Modulo per la presentazione delle osservazioni per i piani/programmi/progetti sottoposti a procedimenti di valutazione ambientale di competenza statale

ID: 8708 Progetto di un impianto per la produzione di energia elettrica da fonte eolica, costituito da 14 aerogeneratori, ciascuno di potenza nominale pari a 6 MW per una potenza complessiva di 84 MW, da realizzarsi nei Comuni di Larino (CB) e San Martino in Pensilis (CB) CODICE DI PROCEDURA 8708

Posizione dell'agriturismo rispetto al progetto delle torri

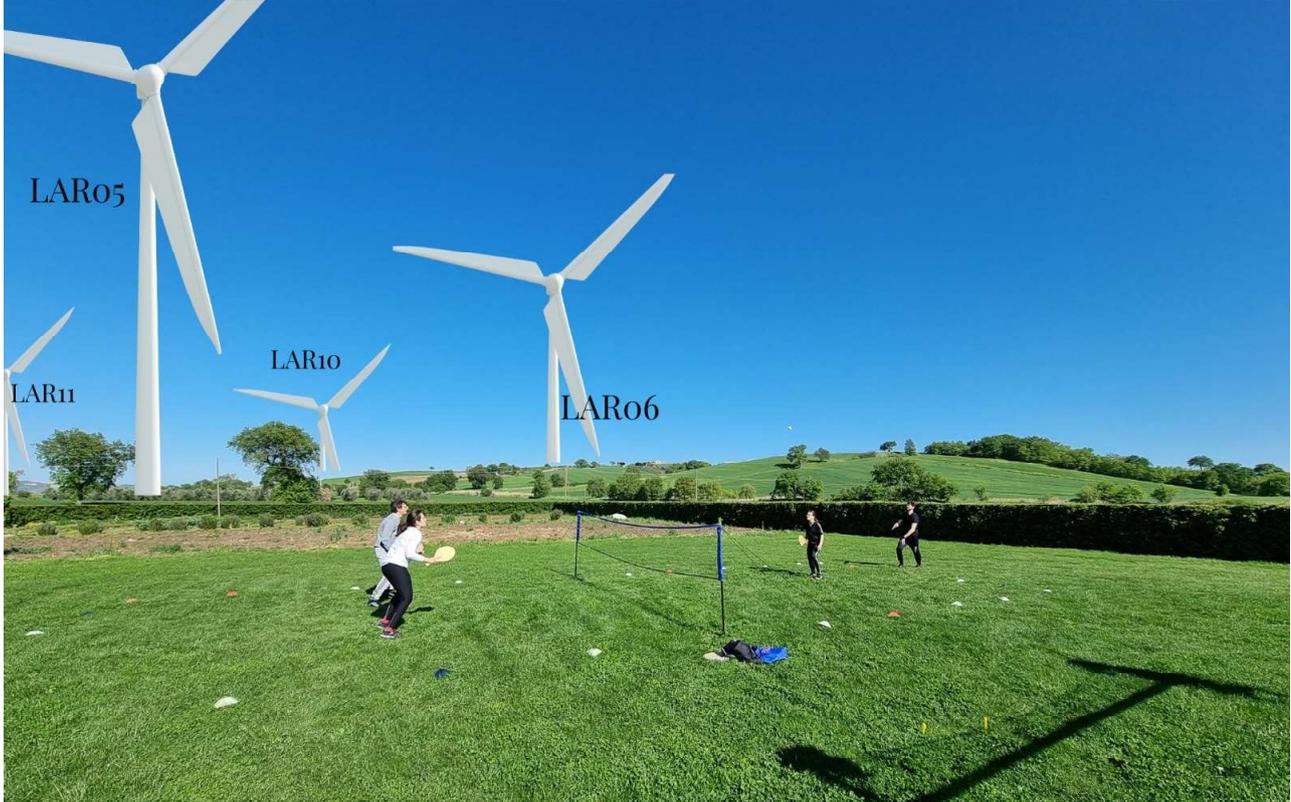
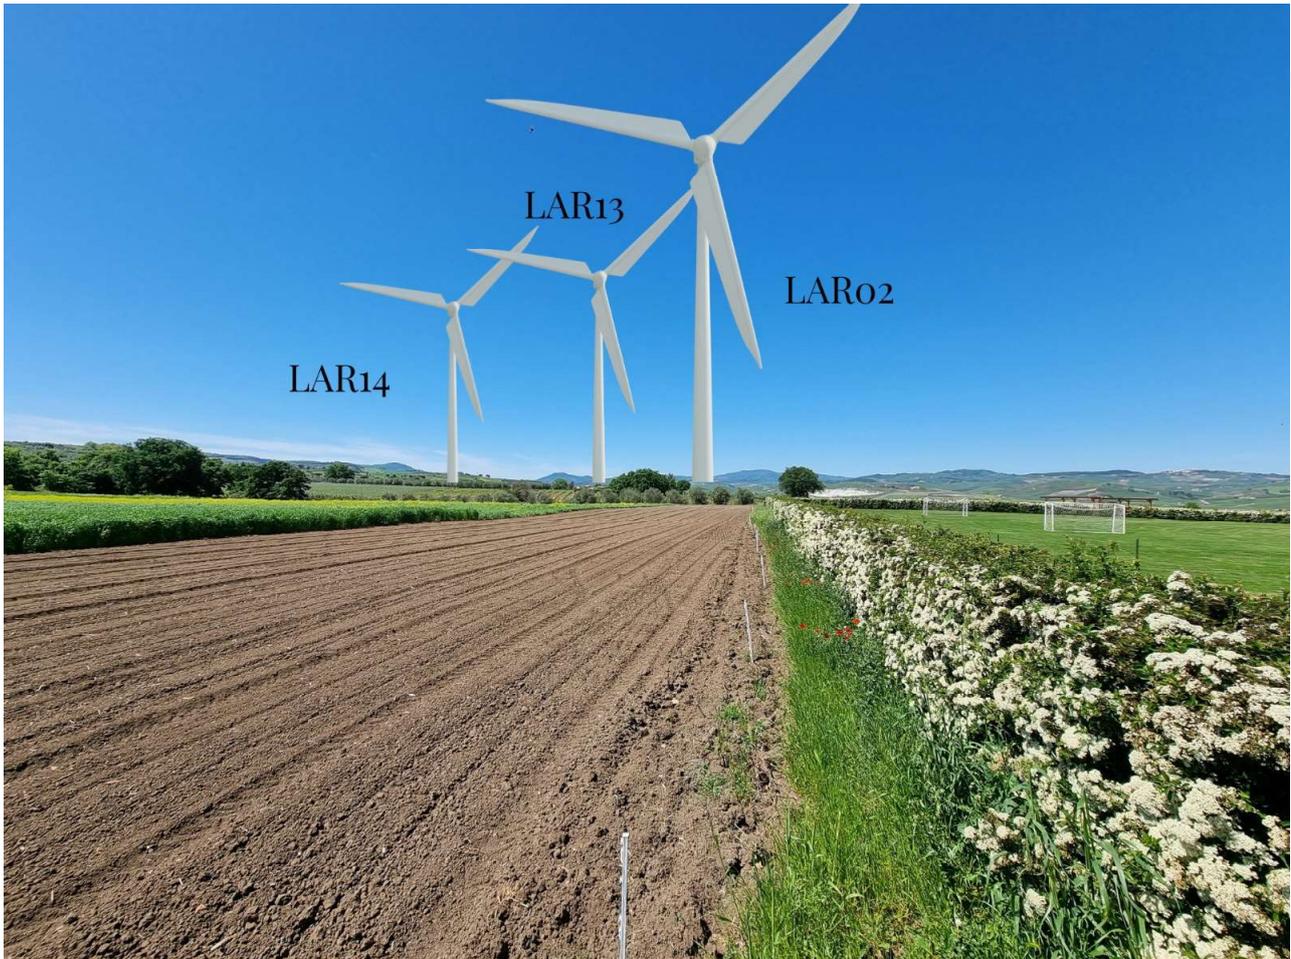
Su questi pilastri si fonda la nostra offerta. Si comprende bene come l'installazione di aerogeneratori di altezza pari a circa 250 m posti a circa 850 m di distanza, come previsto in progetto, risulterebbe senza dubbio un gravissimo danno per la capacità dell'attività agrituristica di produrre reddito, andando ad incidere negativamente sull'offerta stessa

dell'attività. L'agriturismo, a causa dell'impatto acustico che ne deriverebbe, dovuto ai venti prevalenti EST-OVEST sulla direttrice delle pale, cesserebbe di rappresentare quell'oasi di pace tanto agognata dai nostri ospiti, e sarebbe inevitabilmente destinato a perdere clienti e reddito. Gli aerogeneratori LAR03, LAR02, LAR14, LAR13, LAR05, LAR10, LAR11 andrebbero ad impattare visivamente a 360° laddove ora non vi è alcuna presenza antropica rilevante, ma solo vigneti, uliveti e terreni coltivati (come, invece, erroneamente riportato nella relazione paesaggistica: "il nuovo impianto non altera significativamente lo stato attuale globale della percezione del paesaggio in quanto la percentuale di incremento di visibilità degli impianti eolici nell'area considerata è pari a 15,4%).

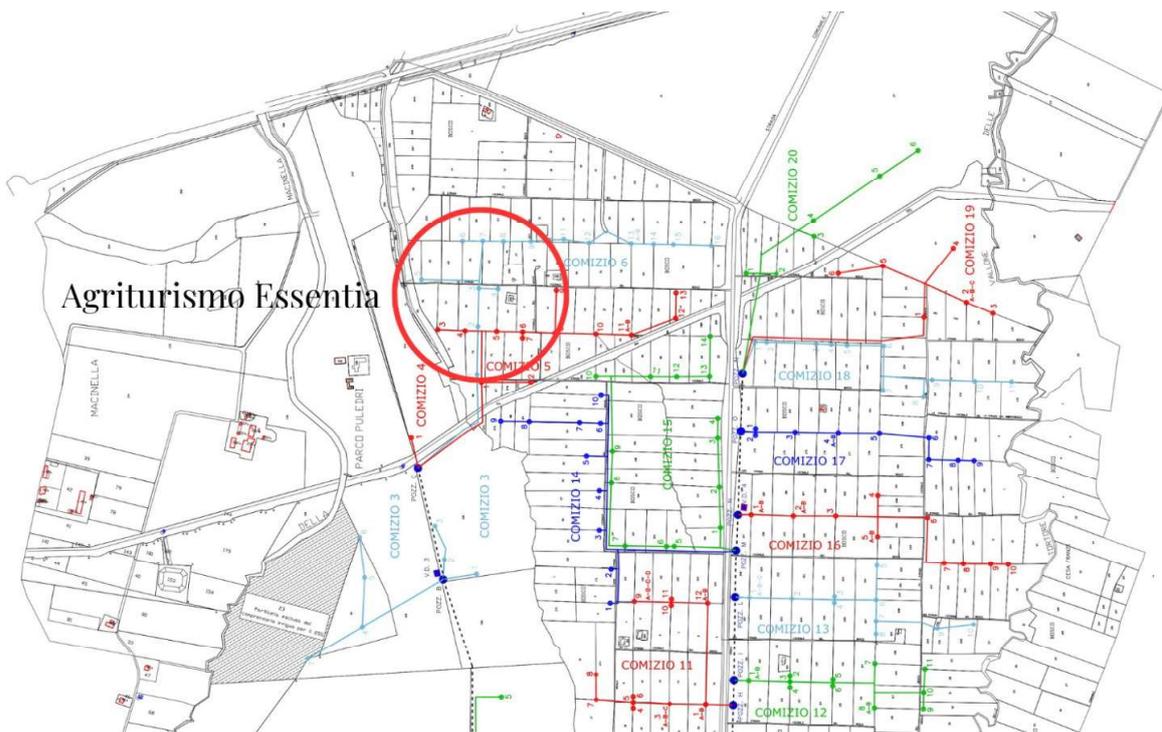
Di seguito alcune immagini che rappresentano il panorama dal nostro agriturismo, allo stato attuale e una simulazione a seguito dell'eventuale installazione delle torri eoliche. È evidente l'impatto negativo!!!
